三菱ギヤードモータ 海外規格品端子箱変更のお知らせ

発行 日付	2016 年 3 月	件 名	三菱ギヤードモータ海外規格品 端子箱変更のお知らせ	三菱電機 FA 産業機器株式会社 〒819-0192 福岡市西区今宿東1-1-1 TEL (092) 805-3141
----------	------------	--------	------------------------------	---

変更前(アルミ鋳物)	変更後(アルミダイキャスト)
外觀		
パッキン径		
アースマーク表示

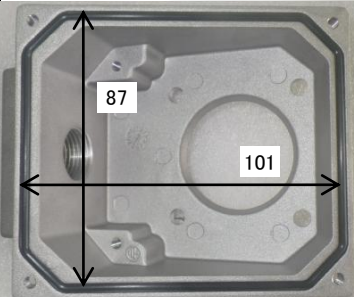
- ・材料がアルミ鋳物からアルミダイキャストに変更になります。端子箱外觀寸法に変更はありませんが、ケース-カバー間のパッキン径が変更になります。(99×85mm→101×87mm)
- ・アースマーク表示が刻印(凹状)から金型成形(凸状)に変更になります。
